46F-02-010

不具合連絡書

日本モレックス合同会社

/ HI-FIX 15G PB CONN REC GROUND TERMINAL O

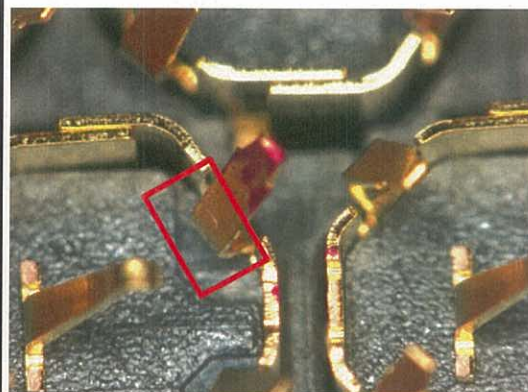
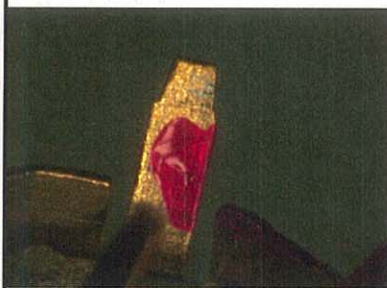
無めっき

組立工程にて端子メッキ未着不良を発見。

写真より、化学繊維が熱処理加工にて付着の可能性あり。

品質異常改善通知書発行 必要
